Progetto per la realizzazione di impianto eolico denominato "Poggio alle Pancole" Comune di Lajatico (PI).  
Codice della procedura 7874 data di avvio 4-1-2022.

**Progetto per la realizzazione di un impianto eolico, denominato "Poggio alle Pancole", costituito da n. 7 aerogeneratori, per una potenza complessiva pari a 42 MW, e delle rispettive opere di connessione alla RTN, da realizzarsi nel Comune di Lajatico (PI). Cod procedura 7874**

**OSSERVAZIONI – ALLEGATO 3**

Estratto tavola 20V036\_L\_Visibilita\_Lajatico\_beni\_A1\_DEF.pdf

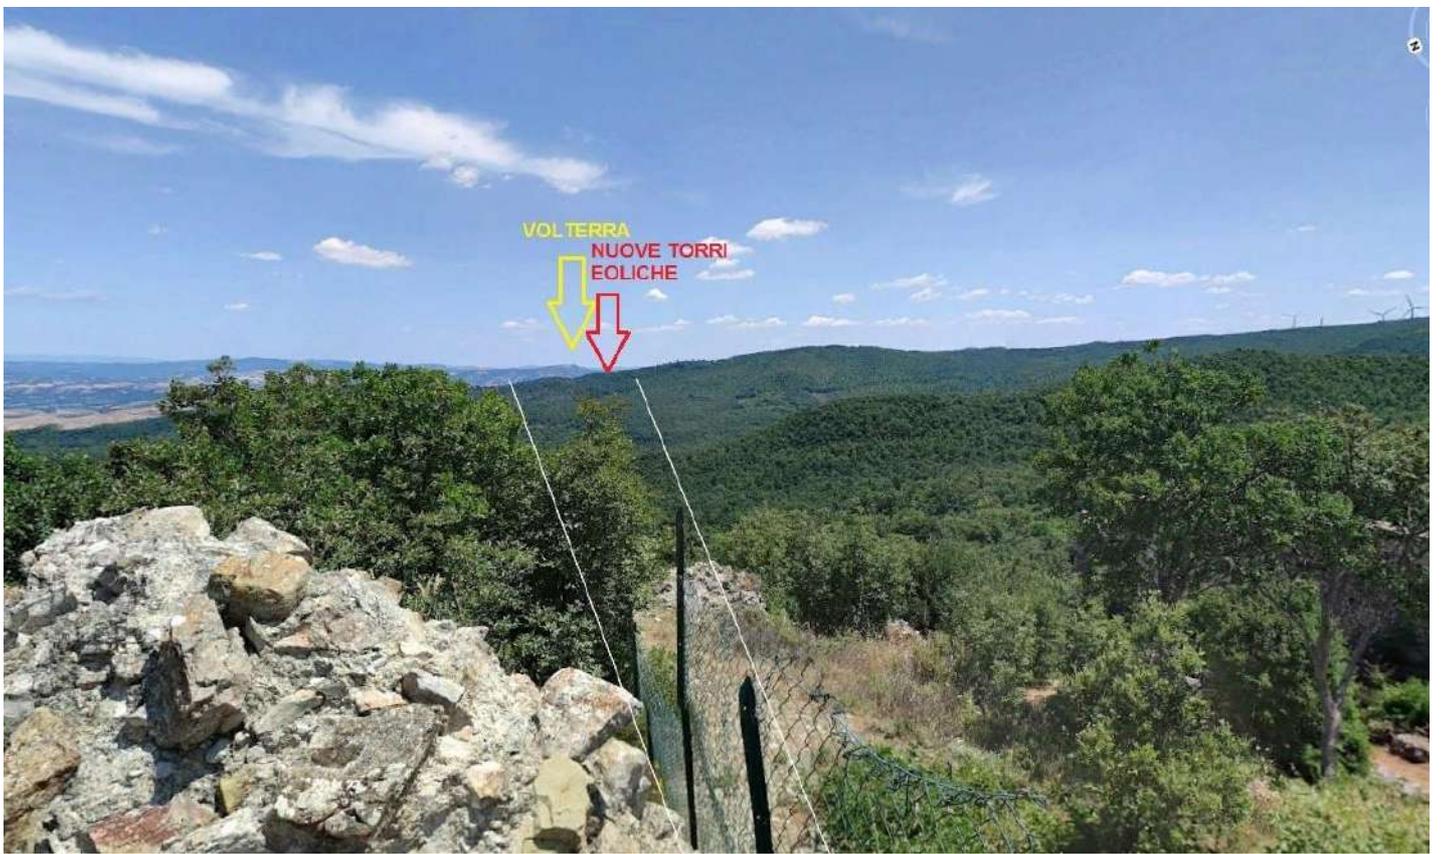
Il progetto del nuovo parco eolico invece è posto proprio lungo la direttrice Rocca di Pietracassia – Volterra, e le prime torri eoliche sono site ad una distanza molto ridotta dalla Rocca (meno di 2 chilometri). La realizzazione del Parco potrebbe perciò distruggere per sempre la più importante direttrice visiva storica che ancora possiamo apprezzare, con grave, insipiente e irreparabile danno al paesaggio, alla storia e alla cultura del territorio.

*Vista dalla Rocca di Pietracassia verso Volterra – il nuovo parco eolico andrebbe ad impattare proprio sulla direttrice, e posto a meno di 2 chilometri, impedirebbe la vista di Volterra dalla Rocca; il parco eolico esistente, visibile sulla destra, è posto tra 4 e 6 chilometri, ed è èarzialemente nascosto da un colle più alto.*

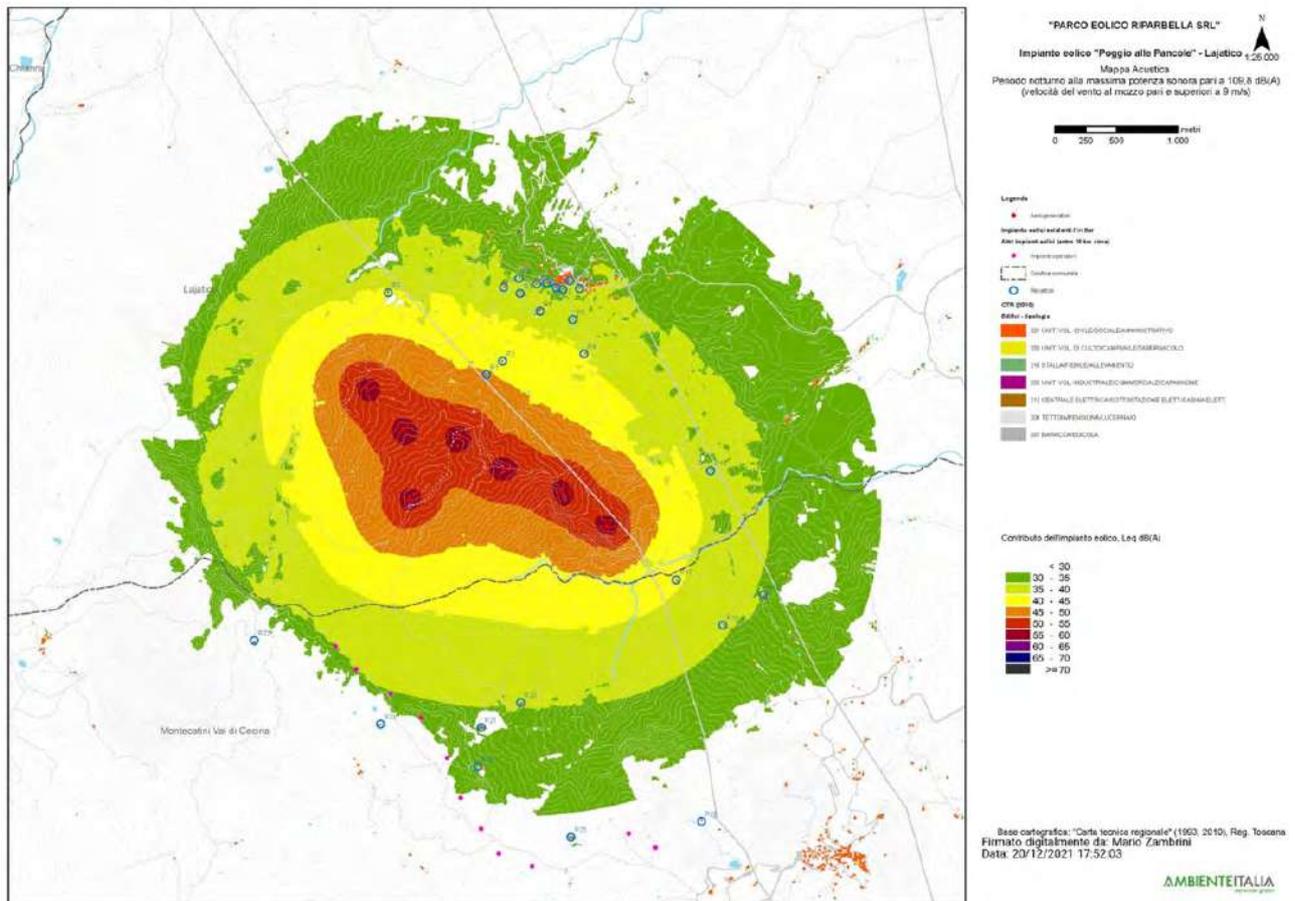
3. Nella valutazione del criterio differenziale a finestre chiuse si fa riferimento a un modello di facciata del fabbricato assolutamente non verosimile: il potere fonoisolante di un vetro 3 mm viene dichiarato 30 dB. Il potere fonoisolante di un vetro 3 mm, basta fare una veloce ricerca in letteratura, non supera i 25 dB e se ragioniamo di infisso nel suo complesso non siamo sopra i 20 dB. L'assunto della stanza 4 metri per 4 metri e volume 43 mc non è assolutamente cautelativo perché le camerette abitabili hanno superfici di calpestio inferiori ai 10 mq e volumi inferiori ai 30 mc. In ogni caso è pieno di stanze con superficie di calpestio inferiore ai 16 mq, basta una qualsiasi camera matrimoniale. La stima dell'indice dell'isolamento di facciata è quindi del tutto sovrastimata, quindi errata e porta a dichiarare che il livello di rumore ambientale a finestre chiuse è inferiore al limite di applicabilità sia di giorno che di notte. Ciò non è corretto e, in situazioni di bassa rumorosità residua come stimata/misurata dai tecnici, quando il differenziale si applica, SI SUPERA. Risulta evidente che senza l'assunto della valutazione errato dell'isolamento di facciata il criterio differenziale a finestre chiuse risulta superato.

4. L'osservazione ancora più cogente riguarda l'assunto dell'abbattimento di una parete a finestre aperte pari a 10 dB. 10 dB di abbattimento, prova qualsiasi misura che si possa fare in qualsiasi situazione, può andare bene in caso di parete molto grande, di importante  $R_w$  e con finestra piccola, inferiore al 5% della superficie finestrata. Già una stanza normalissima di una cameretta con finestra 1,2x1,4, mediante misura a 1 m dalla facciata in esterno e una all'interno con fonometro a 1 m dalla finestra aperta e oltre 1 m dalle altre superfici riflettenti microfoni a 1,5 m di altezza non presenta abbattimento del rumore superiore a 6 dB, a meno di non avere all'interno un ambiente sovraccarico di arredi solo fonoassorbenti in una condizione assolutamente non realistica. Se poi ci spostiamo a una camera con una banale porta finestra da 1,2mx2,4m si perde un ulteriore dB di abbattimento e in situazioni, che esistono tranquillamente, di infissi ampi (tipo 1,8x2,4 o 2x2,4 o anche oltre) si arriva a situazioni in cui l'unico abbattimento che offre la parete è la riduzione di 3 dB dati dai coefficienti di riflessione di facciata. Coefficiente di riflessione di facciata che, oltretutto, qui non risulta valutato.
